**Forum mondial de l'harmonisation
des Règlements concernant les véhicules**

Groupe de travail de la sécurité passive

Règlement technique mondial n° 9 (Sécurité des piétons)– **Phase 2 du Règlement technique mondial****Projet d'amendement [2]****Communication du groupe de travail informel
du Règlement technique mondial n° 9***

Jambe d'essai souple: dimensions et emplacement du centre de gravité du fémur, du genou et du tibia (vue en coupe)

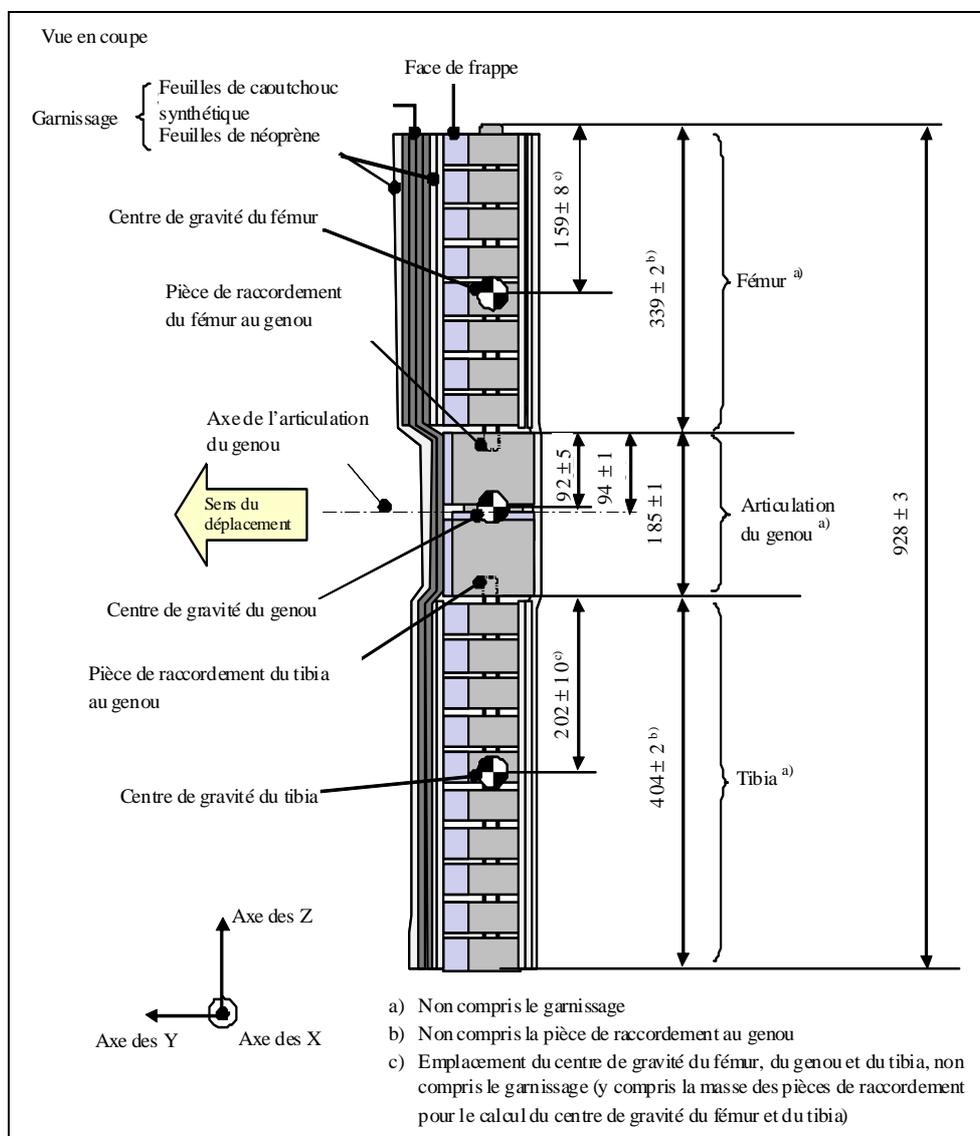
Les centres de gravité du fémur et du tibia sans garnissage, y compris les pièces de raccordement à l'articulation du genou, doivent être situés respectivement à 159 ± 8 mm et 202 ± 10 mm du sommet, non compris les raccords entre chacun d'eux et l'articulation du genou, comme indiqué à la figure 12. Le centre de gravité de l'articulation du genou doit se trouver à 92 ± 5 mm de son sommet, comme indiqué à la figure 12.

Figure 12, supprimer.

Figure 13
Jambe d'essai souple: vue en coupe du fémur, du tibia et du genou,
avec dimensions (vue de dessus)

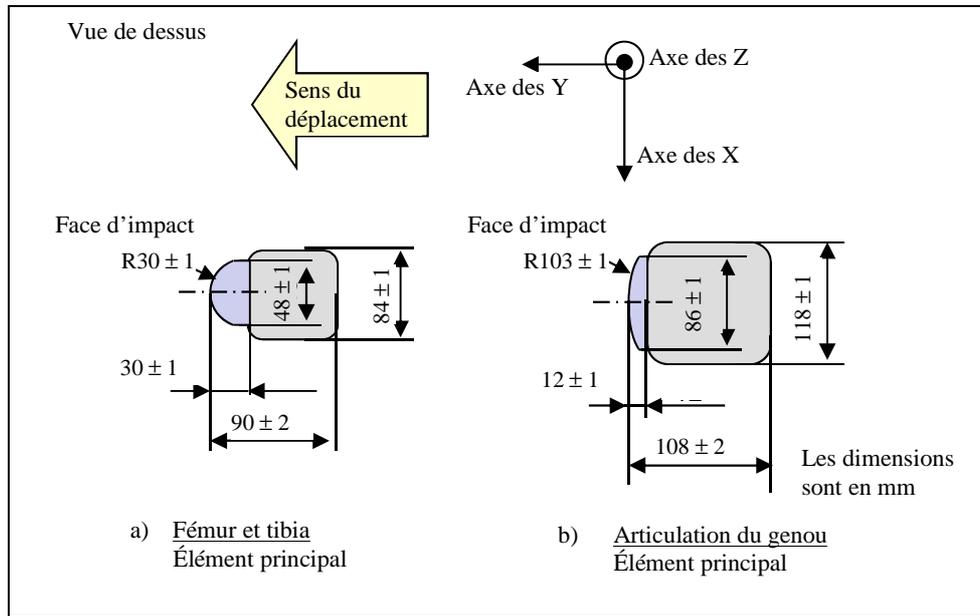
6.3.1.1.1 **La forme en coupe transversale perpendiculairement à l'axe des Z du corps principal du fémur et du tibia doit s'inscrire dans une largeur de 90 mm le long de l'axe des Y et de 84 mm le long de l'axe des X, comme décrit à la figure 13 a). La surface de frappe doit avoir 30 mm de rayon, 30 mm de largeur le long de l'axe des Y et 48 mm de largeur le long de l'axe des X, comme décrit à la figure 13 a).**

6.3.1.1.2 **La forme en coupe transversale perpendiculairement à l'axe des Z de l'articulation du genou doit s'inscrire dans une largeur de 108 mm le long de l'axe des Y et de 118 mm le long de l'axe des X comme décrit à la figure 13 b). La surface de frappe doit avoir 103 mm de rayon, 12 mm de largeur le long de l'axe des Y et 86 mm de largeur le long de l'axe des X comme décrit à la figure 13 b).**

Figure 14
Jambe d'essai souple: dimensions du garnissage

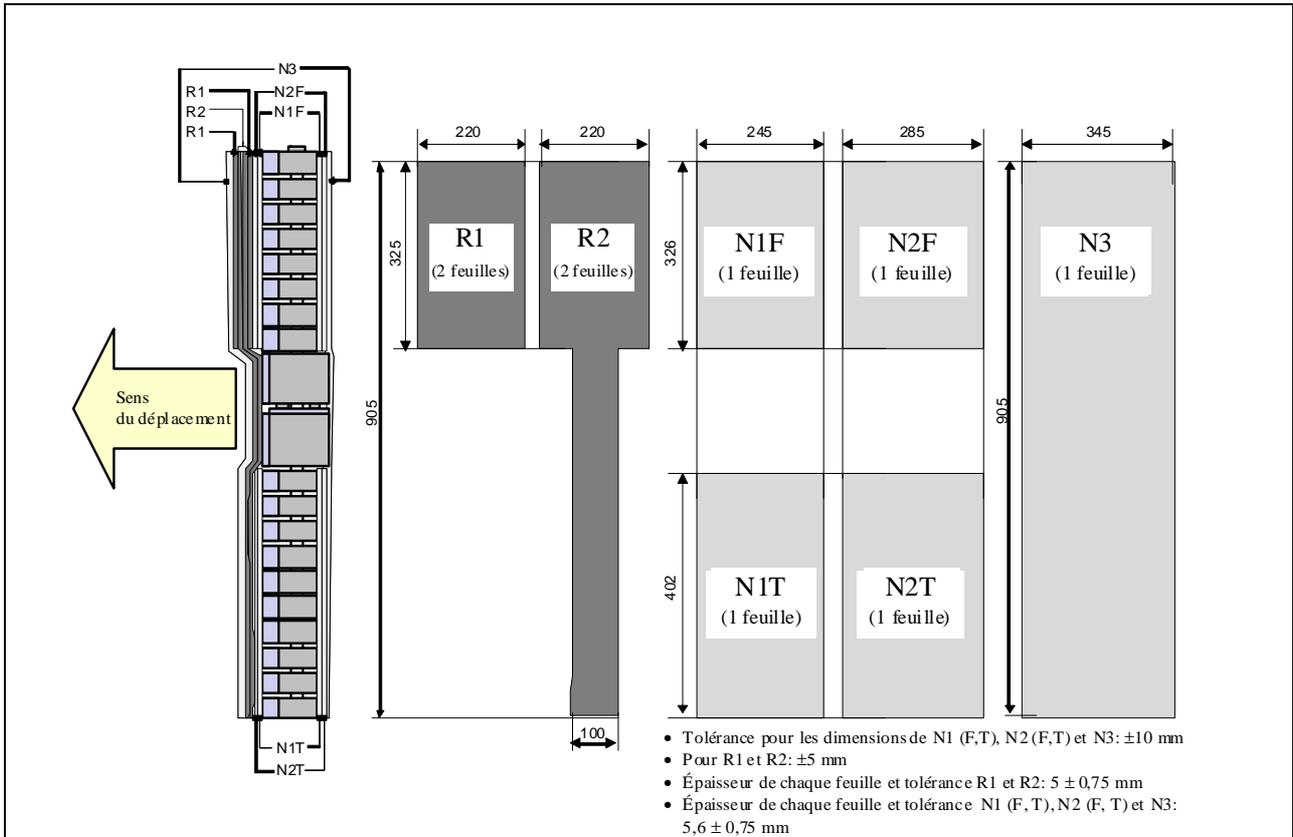
6.3.1.1.4 Pour chaque essai, la jambe d'essai (fémur, genou et tibia) doit être garnie de feuilles de mousse de caoutchouc synthétique (R1 et R2) et de feuilles de néoprène (N1F, N2F, N1T, N2T et N3) simulant la chair, comme décrit à la figure 14. Les feuilles doivent avoir les dimensions et la résistance à la compression prescrites à la figure 15. Les caractéristiques de compression doivent être vérifiées sur des feuilles du même lot que celles utilisées pour le garnissage de l'élément de frappe.

Jambe d'essai souple: caractéristiques en compression de la mousse de garnissage**a) Feuilles de caoutchouc synthétique****b) [Feuilles de néoprène]**

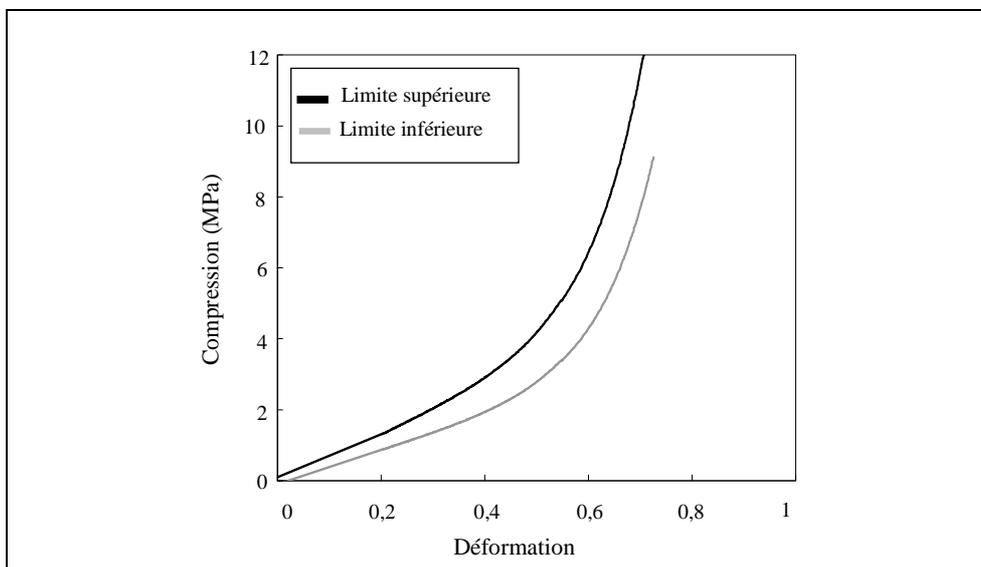
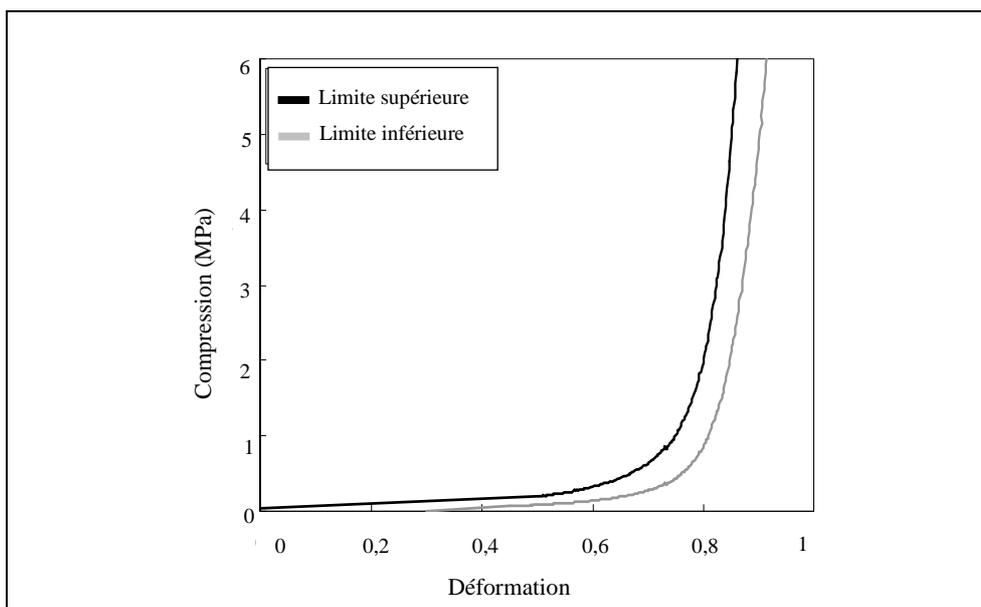
- 8.1.1.5 Les extrémités de l'articulation du genou doivent être posées de façon stable sur le châssis d'essai, comme représenté à la figure 26. L'axe des Y de l'élément de frappe doit être orienté parallèlement à l'axe de mise en charge avec une tolérance de $\pm 2^\circ$. Pour garantir la répétabilité des essais, des patins antifriction en polytétrafluoréthylène (PTFE) doivent être disposés sous les plateaux supports (voir fig. 26). Pour ne pas endommager l'élément de frappe, une feuille de mousse de néoprène doit être placée sous l'extrémité du vérin de mise en charge, et la face d'impact de l'articulation du genou décrite à la figure 13 est enlevée. La feuille de mousse de néoprène utilisée pour l'essai doit avoir les caractéristiques en compression prescrites à la figure 15.

Figure 16
Emplacement des capteurs sur la jambe d'essai souple

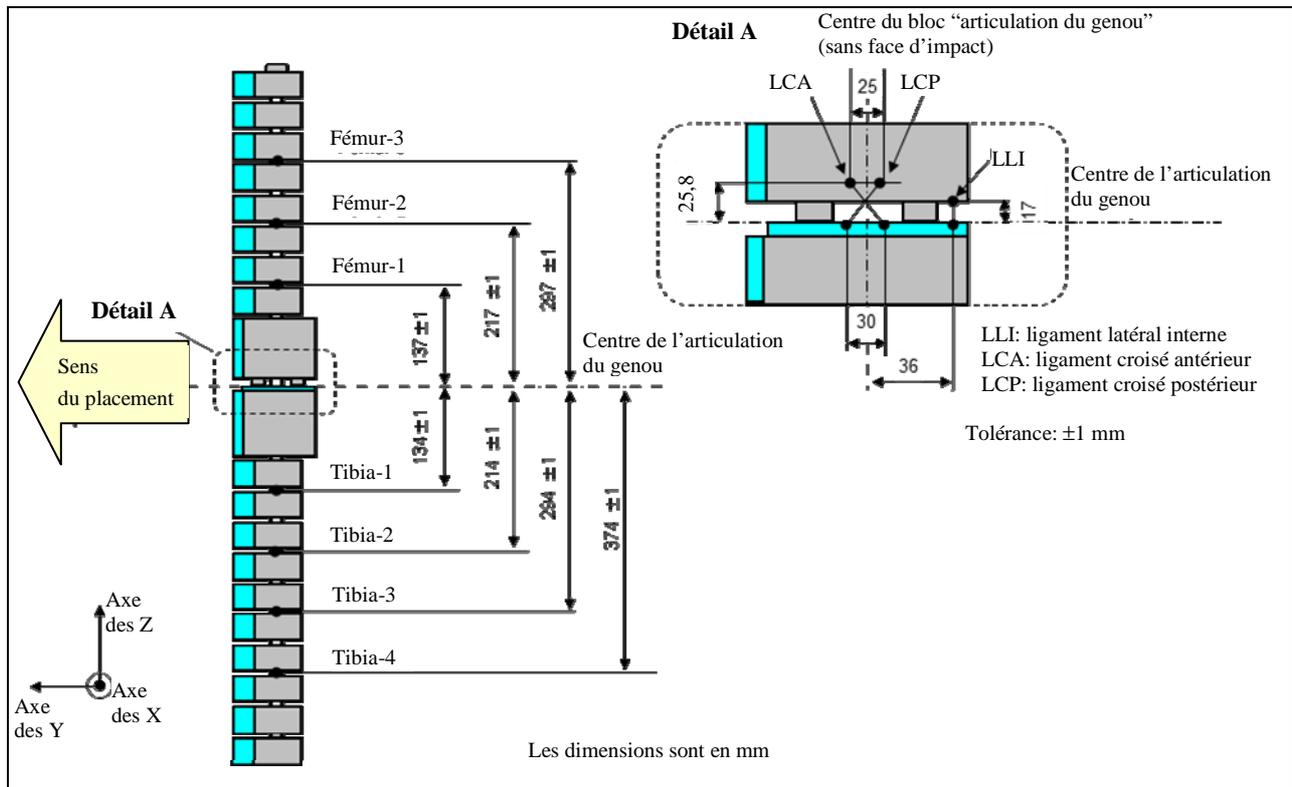
6.3.1.1.6.1 **Quatre capteurs doivent être montés sur le tibia pour mesurer les moments de flexion appliqués à celui-ci. Les capteurs doivent être placés à: tibia-1: 134 mm, tibia-2: 214 mm, tibia-3: 294 mm et tibia-4: 374 mm au-dessous de l'axe de rotation du genou, comme indiqué à la figure 16.**

Trois capteurs doivent être montés sur le fémur pour mesurer les moments de flexion qu'il subit. Les capteurs doivent être placés à: fémur-1: 137 mm, fémur-2: 217 mm et fémur-3: 297 mm, au-dessus de l'axe de rotation du genou, comme indiqué à la figure 16.

Tolérances des angles pour l'orientation de la jambe d'essai souple au moment de l'impact initial

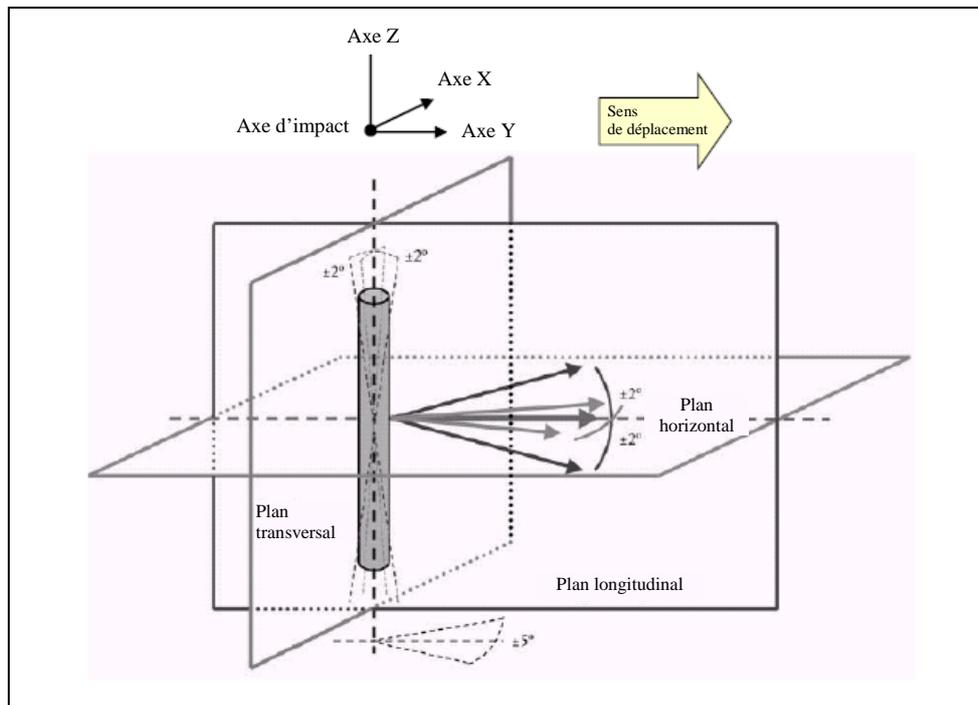
7.1.1.2 **La direction du vecteur de vitesse d'impact doit être située dans le plan horizontal et être parallèle au plan vertical longitudinal du véhicule. La tolérance pour la direction du vecteur de vitesse dans ces deux plans doit être de $\pm 2^\circ$ au moment du contact initial. L'axe de la jambe d'essai doit être perpendiculaire au plan horizontal avec une tolérance de $\pm 2^\circ$ pour l'angle de roulis et l'angle de tangage dans le plan transversal et le plan longitudinal. Les plans horizontal, longitudinal et transversal doivent être orthogonaux entre eux (voir fig. 20).**

7.1.1.3.2 **Au moment du contact initial, l'élément de frappe doit être orienté dans la direction prévue sur son axe vertical, avec une tolérance de $\pm 5^\circ$ pour l'angle en lacet, pour garantir le fonctionnement correct de l'articulation du genou (voir fig. 20).**

Les figures 16 et 17 deviennent les figures 20 et 21, et elles sont modifiées comme suit:

Marges de tolérance prescrites pour la flexion du fémur et du tibia dans l'essai d'homologation statique de la jambe d'essai souple (voir par. 8.1.1.2)

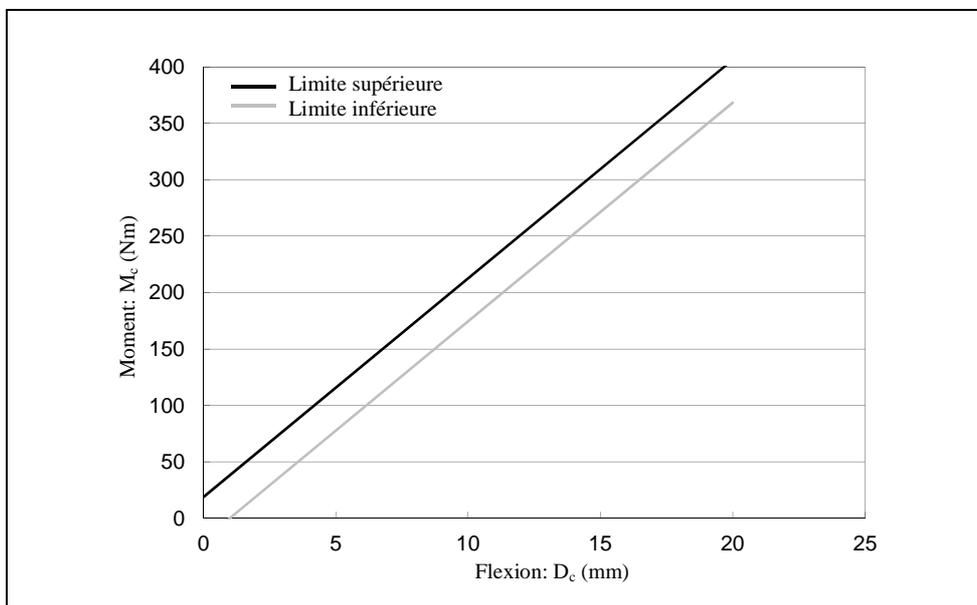
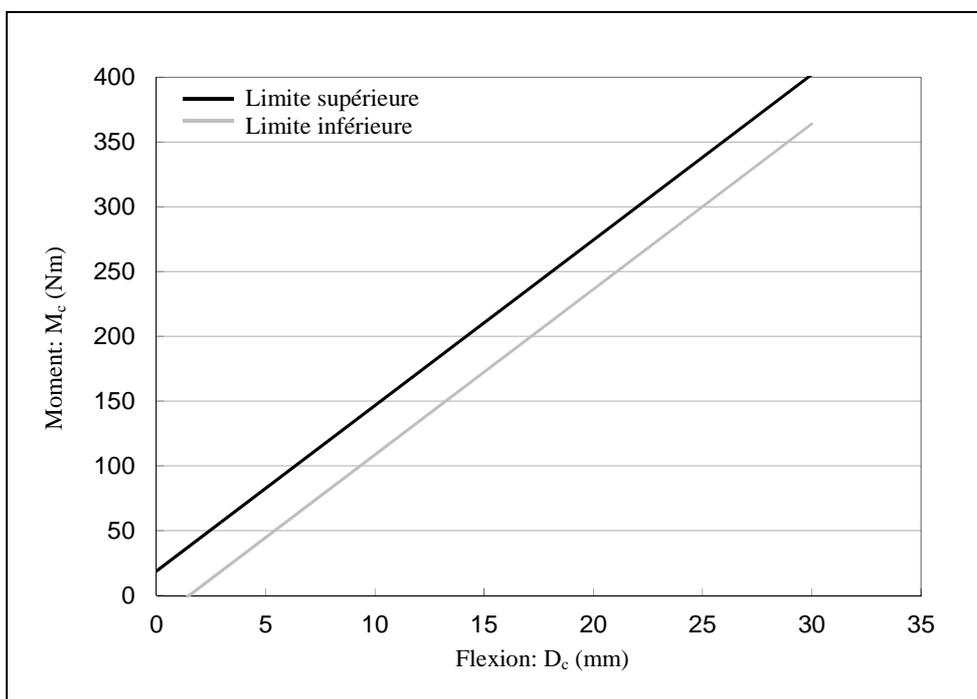
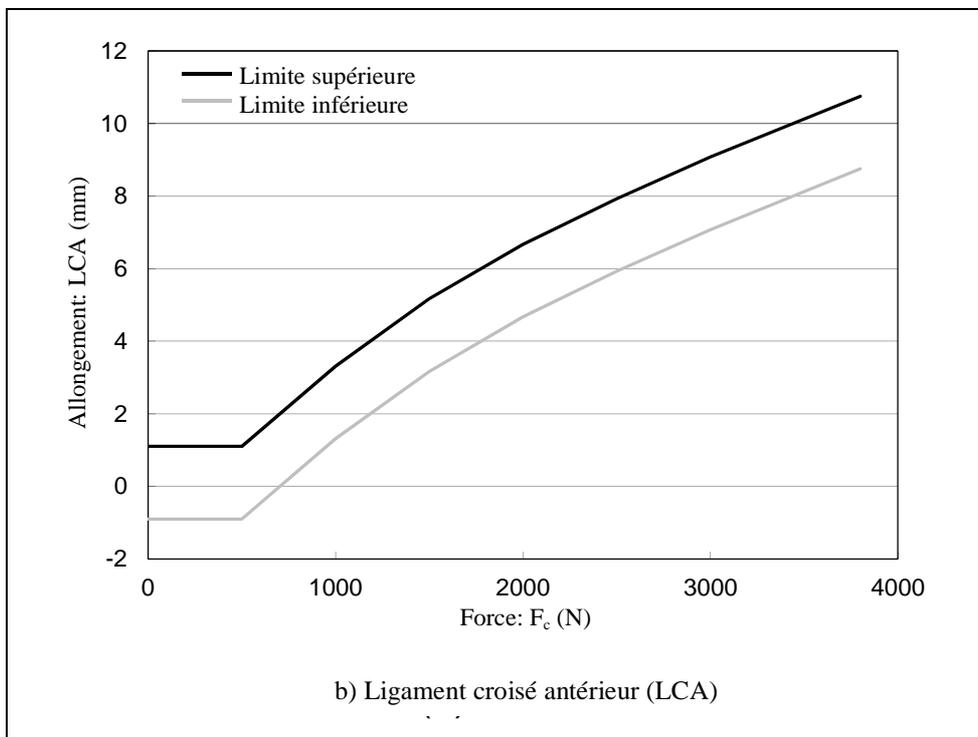
- 8.1.1.2 **Lorsque le fémur et le tibia de la jambe d'essai sont sollicités en flexion conformément au paragraphe 8.1.1.4, le moment appliqué et l'angle de flexion au centre du fémur et du tibia (M_c et D_c) doivent se situer dans la bande de tolérance indiquée à la figure 22.**

Figure 23
Marges de tolérance prescrites pour l'allongement des ligaments du genou dans l'essai d'homologation statique de la jambe d'essai souple (voir par. 8.1.1.3)

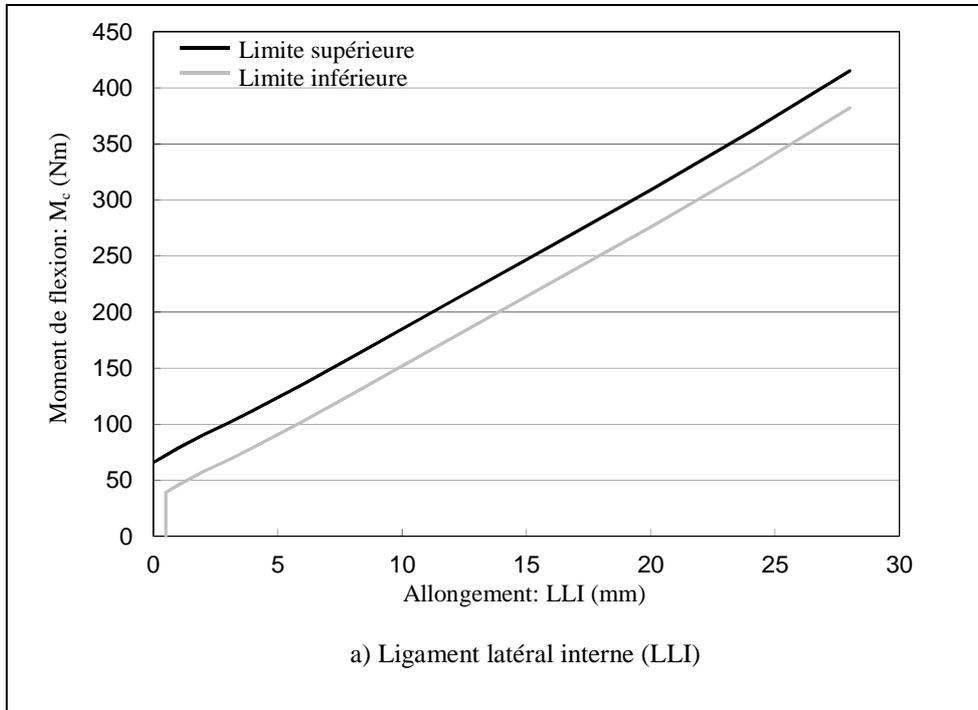
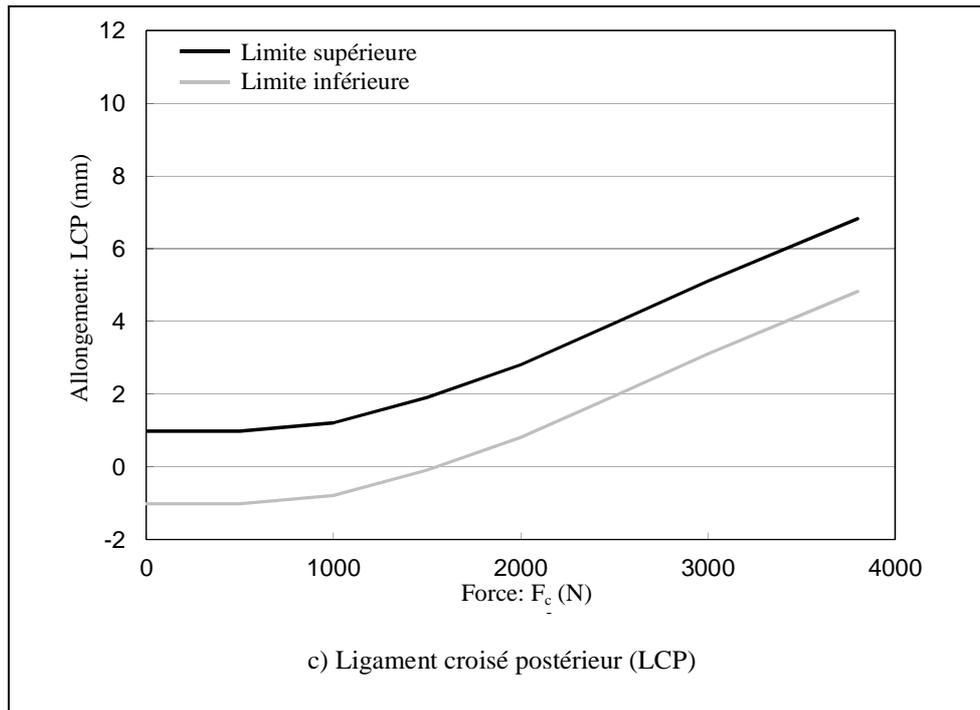
- 8.1.1.3 **Lorsque le genou de la jambe d'essai est sollicité en flexion conformément au paragraphe 8.1.1.5, les allongements des ligaments LLI, LCA et LCP et le moment ou la force appliqués au centre de l'articulation du genou (M_c ou F_c) doivent se situer dans la bande de tolérance indiquée à la figure 23.**
